### Mangueira de alimentação da Válvula Solenóide

Informamos que a partir da segunda quinzena de junho será alterada a mangueira de alimentação da válvula solenóide do sistema capacitivo de freio do Braço Flex.

Palhoça - SC - 09/06/2017

**Válvula Solenóide do Sistema Capacitivo (21710) C/ Abafador**

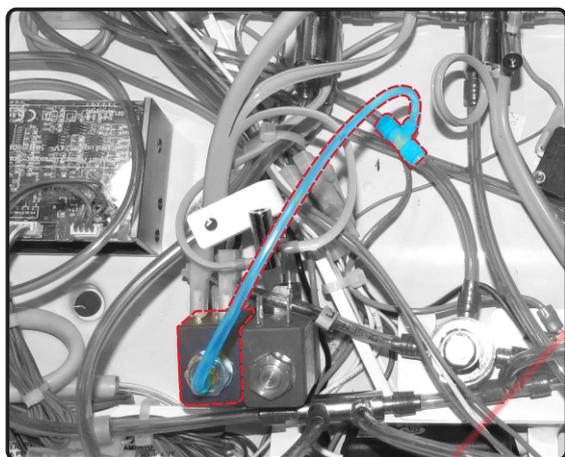
**Mangueira Antiga:** Mangueira PU Azul Ø 2,5 x 0,75 x 470mm

**Mangueira Nova:** Mangueira PU Azul Ø 1,6 x 0,8 x 450 mm

A alteração tem como objetivo evitar possíveis vazamentos que poderiam ser causados devido ao maior diâmetro da mangueira anterior. Com o desgaste natural de uso poderia ocorrer o afrouxamento da mangueira, causando o vazamento. Na imagem ao lado está um exemplo de afrouxamento na conexão da mangueira com a **Válvula Solenóide**.

Ressaltamos que não há necessidade de substituição das mangueiras em campo, pois não há registro de vazamentos por desgaste.
